CAAC 适 航 指 令

编号: CAD2016-B777-13

一. 标题: 改装左右发动机燃油梁上活门的导线和电气设备

图 1、导线安装-右发燃油梁上活门

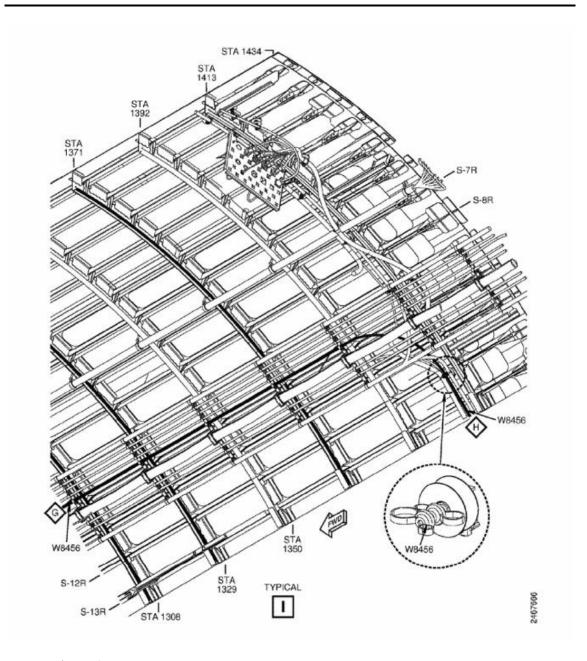
- 1、除本指令第四.2 段要求的情形外,自本指令生效之日起的 60 个月内,按照波音特别关注服务公告 777-38-0061 (Rev.2,2015 年 5 月 4 日颁发)完成指南的要求,改装导线,并在新的位置安装新的继电器支架,以便为左右发燃油梁上活门安装新的继电器。
 - 2、服务信息的例外
- 2.1 对于波音特别关注服务公告 777-28-0061 (Rev.2,2015 年 5 月 4 日颁发) 规定使用图 22 表 9 进行右发燃油梁上活门导线安装的地方,本指令要求使用本指令第四.2 段图 1。
- 2.2 波音特别关注服务公告 777-28-0061(Rev.2,2015 年 5 月 4 日 颁发)规定使用图 11 表 1 进行 E2-6-Shelf 设备架导线更装至脱开面板和接头区域。该图示意了机上现有导线 W4255-1002-20 (终止于接头SP41201)的密封和收藏。这个导线线号是错误的。需密封和收藏的导线的正确线号是 W6251-1002-20,并且终止于接头 SP41201。
